## Evidenční list změny stavby

Název a evidenční číslo stavby: <b>Rekonstrukce střešního pláště budovy MŠ Šoupala 1611/2, Ostrava-Poruba</b> Název stavebního objektu/provozního souboru (SO/PS): <b>Střecha</b>	Číslo SO/PS / / číslo změny SO/PS: <b>SO01 / 1</b>	Číslo změny stavby: <b>ZL 01</b>		
Smluvní strany smlouvy o dílo na realizaci výše uvedené stavby, uzavřené dne 8.4.2024, číslo smlouvy objednatele: 2024/12/0033; číslo smlouvy zhotovitele: 124116: <b>Objednavatel:</b> Statutární město Ostrava - městský obvod Poruba, klimkovicá 55/28, 708 56 Ostrava - Poruba, IČO: 00845451 <b>Zhotovitel:</b> THERM, spol.s r.o., se sídlem Pavlovova 1351/44, 700 30 Ostrava-Zábřeh, IČO: 42766991				
<b>Gen.projektant (autorský dohled):</b> Ing.Roman Hrbek, 28.října 168, 709 01 Ostrava, IČO: 64080757 <b>Technický dozor stavebníka (TDS):</b> K+H správci staveb, Poručka Hoši 105/67, 747 11 Kozmice, IČO: 03815960				
Přílohy:  1) Rekapitulace 2) Rozpočet 1.1, 1.2, 1.3, 1.4 3) Rozmístění a počet podtlakových ventilů 4) Rozmístění klínů pro spád 3% a dodávka m3 klínů 5) Detail atiky	Počet paré:  1 x 1 x 1 x 1 x	Příjemce :  Objednatel TDS Zhotovitel Projektant (autorský dozor)

## REKAPITULACE VCP a MN

VENTILY ROZMÍSTĚNÍ:

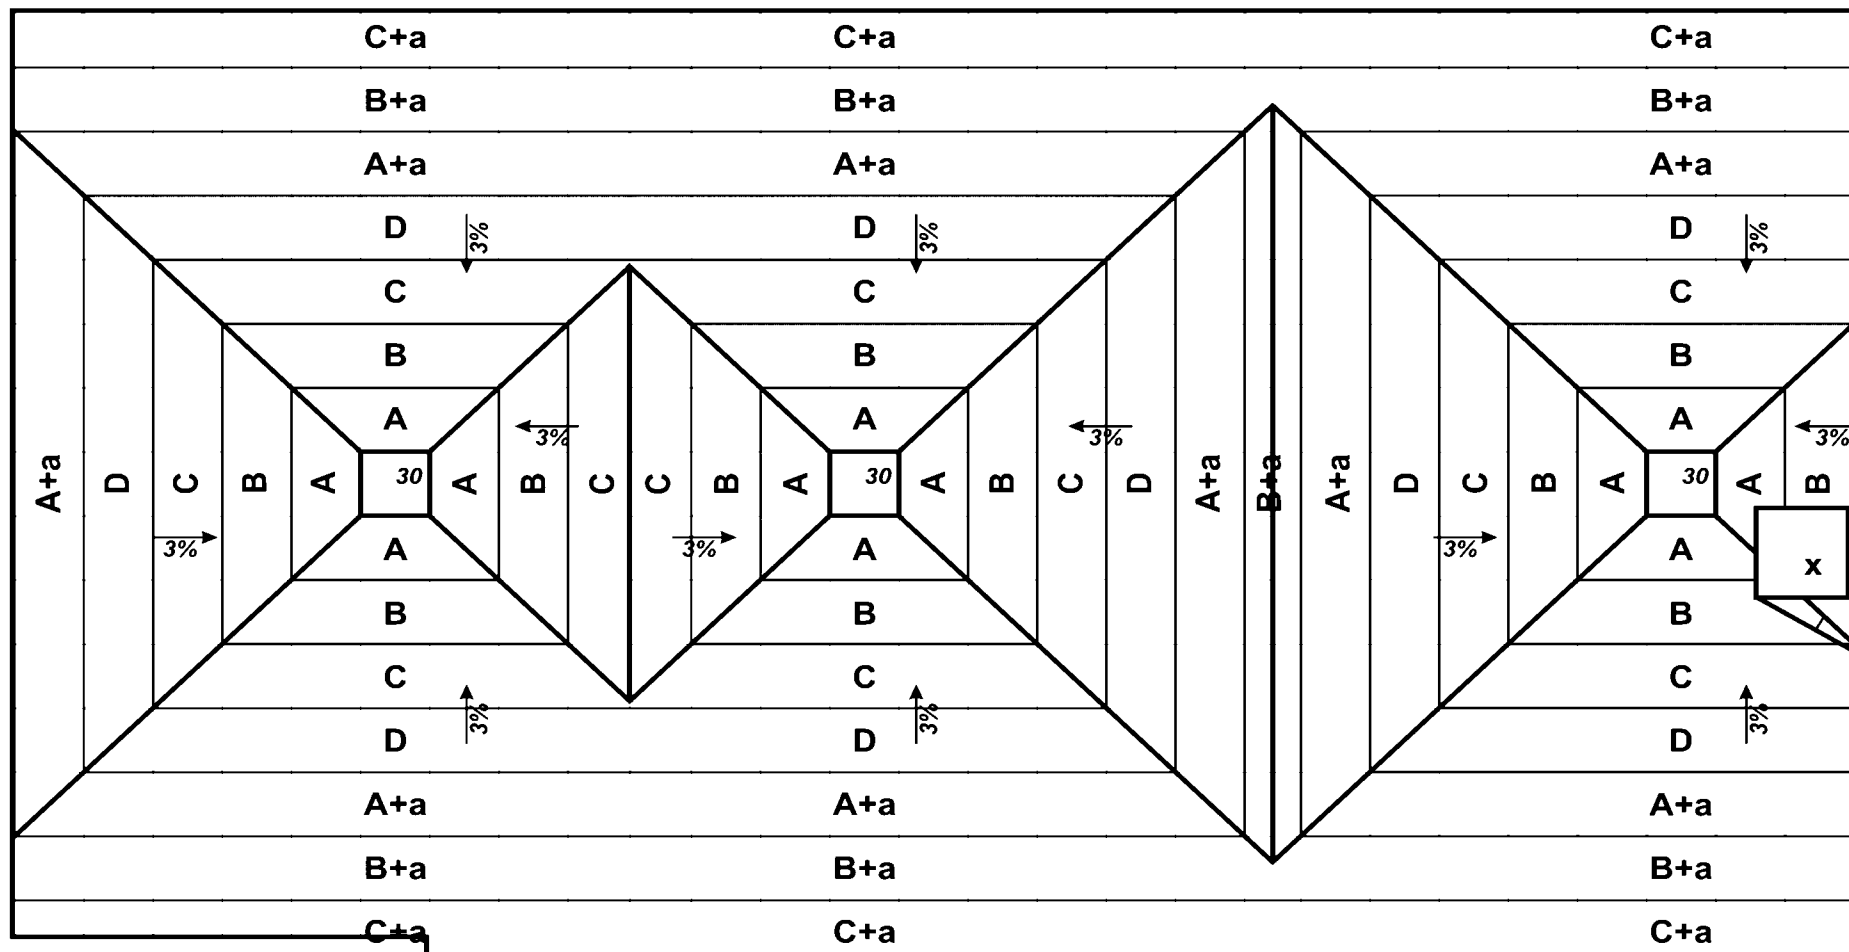
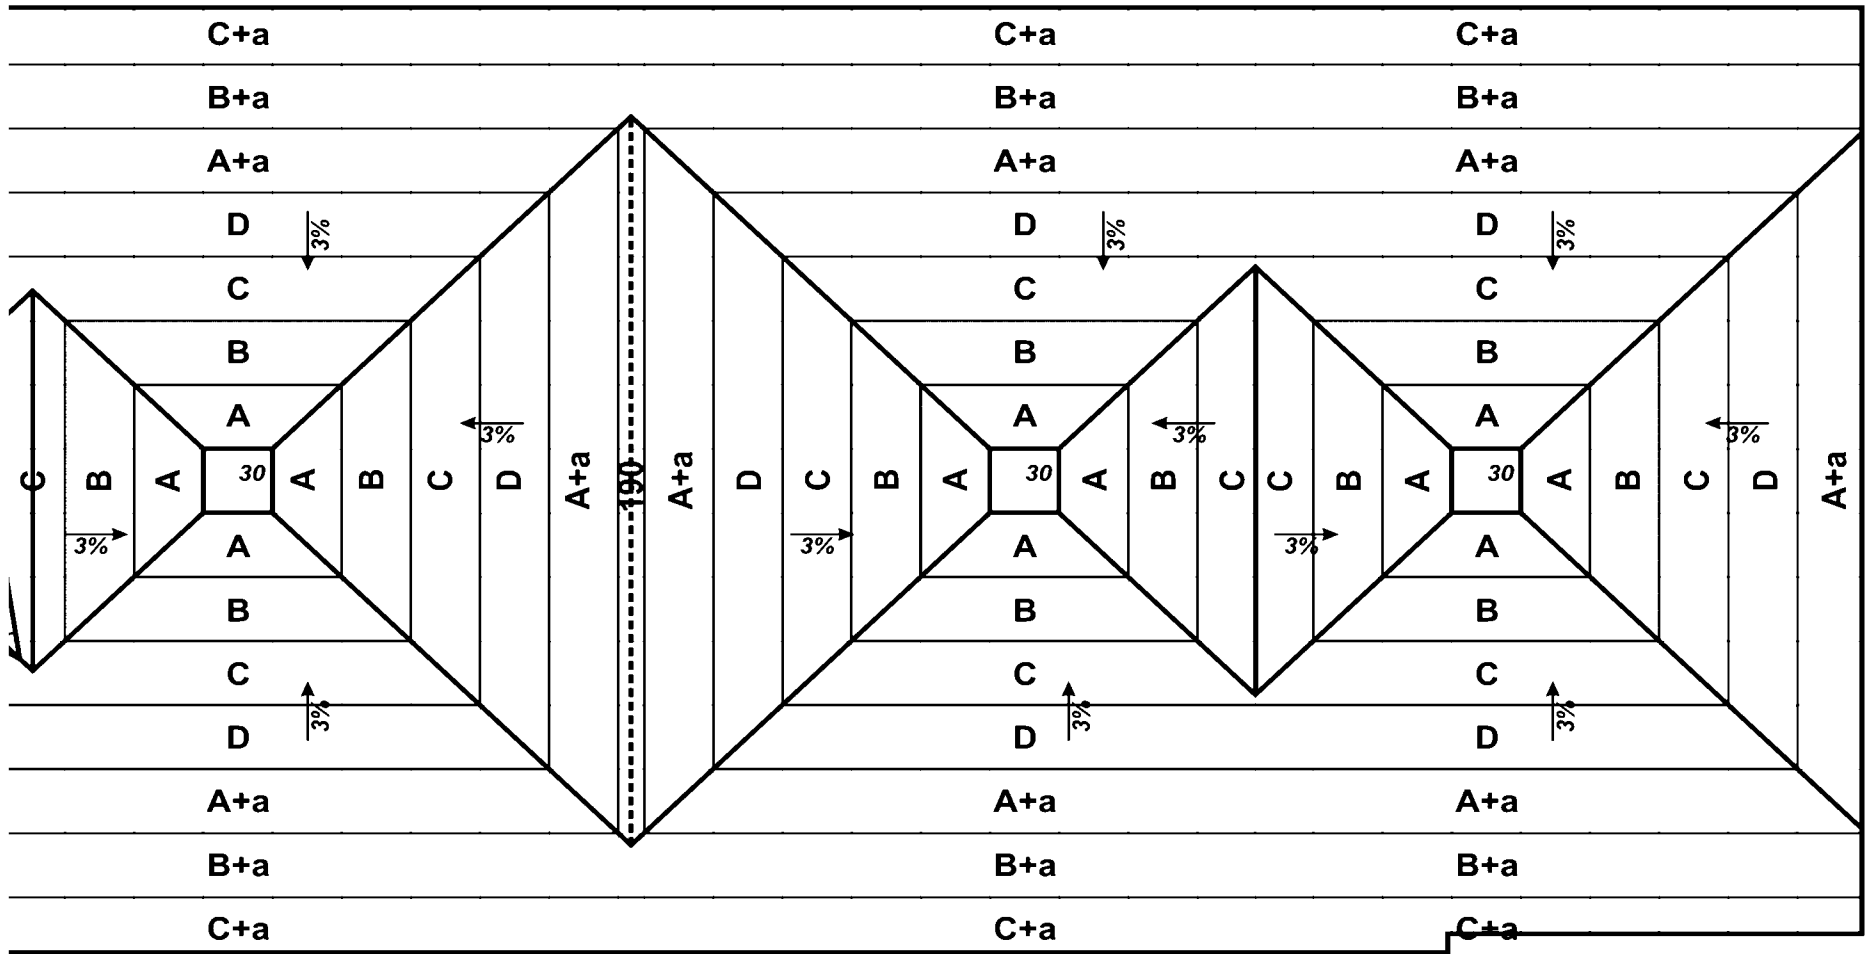
Popis a zdůvodnění změny: <u>Popis:</u> 1. Podtlakové ventily - úprava počtu dodaných a osazených kusů 2. Materiál - doplnění výměr materiálů dle skutečnosti 3. Vpusti - úprava provedení dle zjištěné skutečnosti po dmt souvrství 4. Suť - úprava množství demontované a likvidované suti dle skutečnosti 5. Oprava prasklin fabiónů po odlehčení střechy  <u>Odůvodnění změny:</u> 1. Generální dodavatel pro ČR fi.IzolProtan na základě požadavku fi.Therm provedla přepočítání podtlakových ventilů na střeše. Množství dodávaných ventilů bylo upraveno, sníženo na požadovaný stav 14 kusů, včetně úpravy množství dodávané minerální vaty osazované pod ventily. 2. Kontrolou položek rozpočtu a výměr byla zjištěna nesrovnalost v množství dodávaného materiálu vůči prováděné skutečnosti. Rozpočet byl doplněn o chybějící množství klínů z EPS, doplněn o chybějící materiál na provedení atik - deska, xps tl.80 a 100 a doplněn o chybějící množství fólie. 3. Po provedení demontáží starého souvrství střechy byly odhaleny stávající vpusti. Jejich kontrolou a zjištěním skutečného stavu bylo rozhodnuto o provedení nových vpustí, dvoustupňových, systému Topwet. 4. Demontované vrstvy střechy byly odborným dodavatelem likvidovány na skládce. Rozpočet byl upraven na skutečně demontované a zlikvidované množství. 5. Po provedení demontáže stávajícího souvrství střechy došlo k nadlehčení stropních panelů a tím ke vzniku prasklin a částečnému odpadnutí fabiónků mezi stropem a stěnou. Bylo rozhodnuto o provedení opravy.

PČ	Typ	Kód	Popis	MJ	Množství	J.cena [CZK]	Cena celkem [CZK]	Cenová soustava
<b>Náklady soupisu celkem</b>							<b>-121 669,70</b>	
D	PSV		Práce a dodávky PSV				-121 669,70	
D	712		Povlakové krytiny				-94 130,30	
29	K	712363390.R00	Povlakové krytiny střech do 10° ventil podtlakového kotvení	kus	-22,000	750,00	-16 500,00	SOD
			odpočet původního počtu ventilů dle zadání: 3*12*-1		-36,000			
			skutečnost		14,000			
					-22,000			
30	M	VPK	podtlakový ventil hliník	kus	-22,000	3 400,00	-74 800,00	SOD
39	K	998712202	Přesun hmot procentní pro krytiny povlakové v objektech v přes 6 do 12 m	%	-913,000	3,10	-2 830,30	SOD
D	713		Izolace tepelné				-27 539,40	
49	M	28376104	klin izolační z čedičové minerální vaty 70kPa spádový	m3	-4,326	8 000,00	-34 608,00	SOD
			MW pod ventily - odpočet dle původního zadání: 36*1,0*1,0*0,2*1,05*-1		-7,560			
			skutečnost pro 14 ventilů: 14*1,0*1,0*0,22*1,05		3,234			
			Součet		-4,326

46	M	63151476	deska tepelně izolační minerální plochých střech spodní vrstva 50kPa λ=0,036-0,039 tl 200mm	m2	7,140	990,00	7 068,60	SOD
			vata pod podtlakové ventily					
			odpočet původního množství dle zadání: 7,2*1,05*-1		-7,560			
			skutečnost - pro 14 ks ventilů: 14*1,0*1,0*1,05		14,700			
			Součet		7,140
